ふそう スーパーグレート、エアロエース、エアロクィーンの
原動機（燃料噴射装置）のリコールについて

リコール届出番号	4135	リコール開始日	準備でき次第
不具合の部位(部品名)	原動機（燃料噴射装置）		
基準不適合状態にあると認める構造､装置又は性能の状況及びその原因	大型トラック・バスのエンジンにおいて、使用者ならびに自動車整備事業者に対して、燃料噴射装置を定期的に洗浄するよう情報提供していなかったため、洗浄が行われないと、燃料の温度変化等で燃料中に化合物が生成され、燃料噴射装置内部のバルブが固着することがある。そのため、エンジンの燃料噴射が適正に行われず、エンジンの始動不良や白煙の発生、エンジン制御システム異常の警告灯点灯等が発生し、最悪の場合、排気管に溜まった燃料が発火して、火災に至るおそれがある。		
改善措置の内容	全車両、燃料噴射装置の状態を点検し、不具合の兆候が認められた場合は、燃料噴射装置を新品に交換する。さらに、燃料タンクへ洗浄剤を注入し、燃料噴射装置内に付着している化合物を除去する。 また、メンテナンスノートに、洗浄剤による燃料噴射装置の定期洗浄の実施を追記するとともに、使用者ならびに自動車整備事業者に対して、燃料噴射装置の定期洗浄の重要性を啓発する。 なお、燃料噴射装置の洗浄剤の準備には時間を要することから、排気管出口が樹脂製バンパーに近い大型バスを優先して改善措置を実施する。

改 善 箇 所 説 明 図

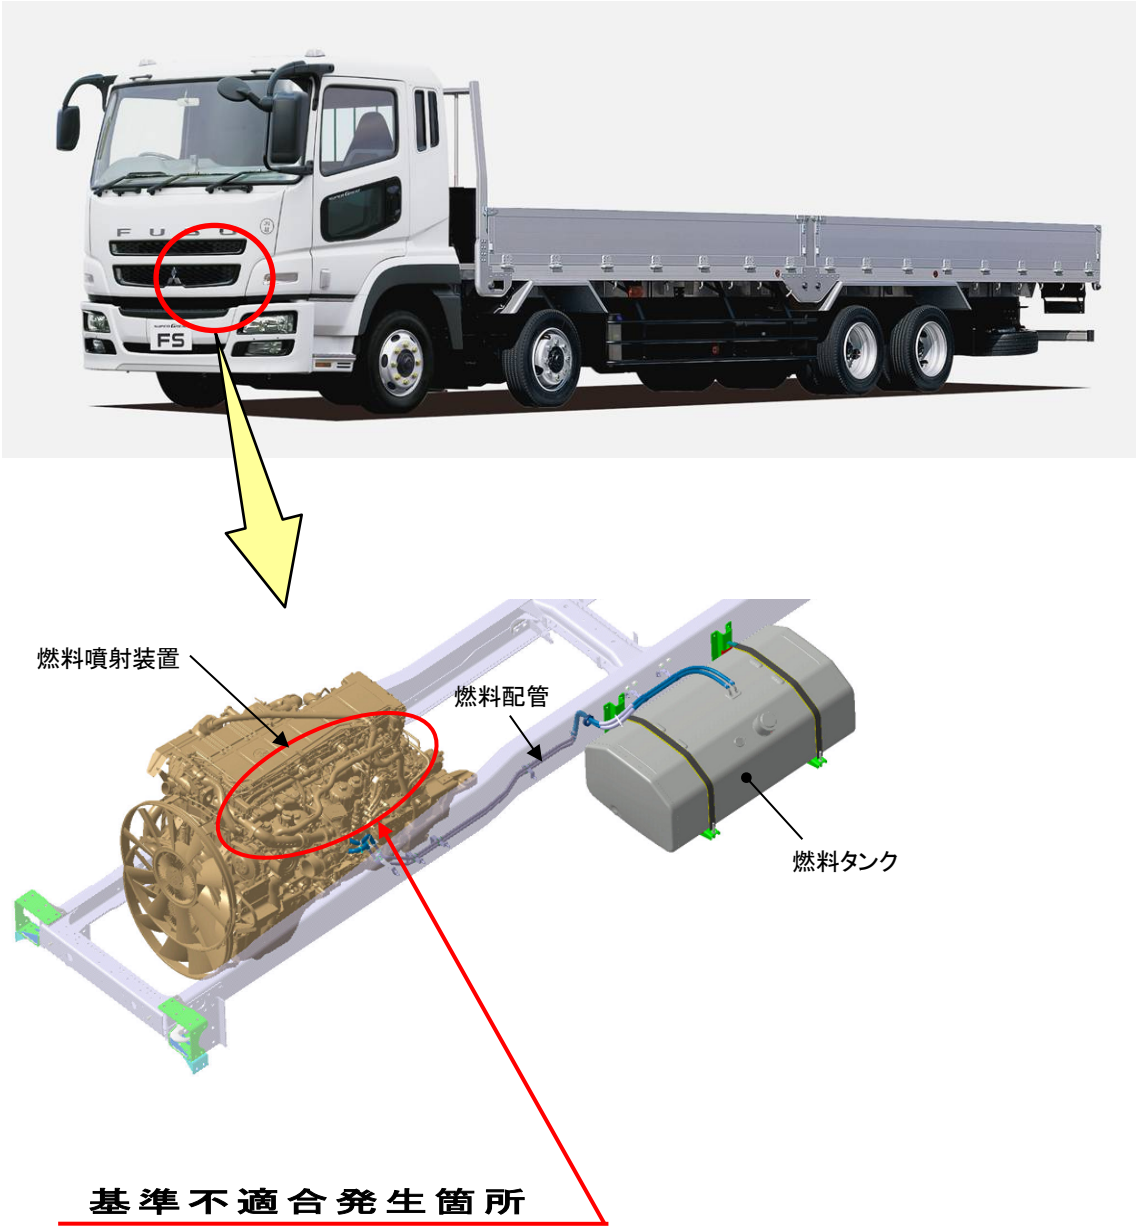
大型トラック・バスのエンジンにおいて、使用者ならびに自動車整備事業者に対して、燃料噴射装置を定期的に洗浄するよう情報提供していなかったため、洗浄が行われないと、燃料の温度変化等で燃料中に化合物が生成され、燃料噴射装置内部のバルブが固着することがある。そのため、エンジンの燃料噴射が適正に行われず、エンジンの始動不良や白煙の発生、エンジン制御システム異常の警告灯点灯等が発生し、最悪の場合、排気管に溜まった燃料が発火して、火災に至るおそれがある。

全車両、燃料噴射装置の状態を点検し、不具合の兆候が認められた場合は、燃料噴射装置を新品に交換する。さらに、燃料タンクへ洗浄剤を注入し、燃料噴射装置内に付着している化合物を除去する。

また、メンテナンスノートに、洗浄剤による燃料噴射装置の定期洗浄の実施を追記するとともに、使用者ならびに自動車整備事業者に対して、燃料噴射装置の定期洗浄の重要性を啓発する。

なお、燃料噴射装置の洗浄剤の準備には時間を要することから、排気管出口が樹脂製バンパーに近い大型バスを優先して改善措置を実施する。

識別：作業完了車には、所定の位置に「HD211」の文字が記載された白黄色のシールを貼付ける。
トラック：助手席リヤドアピラーストライカー付近
バス　　：車両左後方点検リッド裏
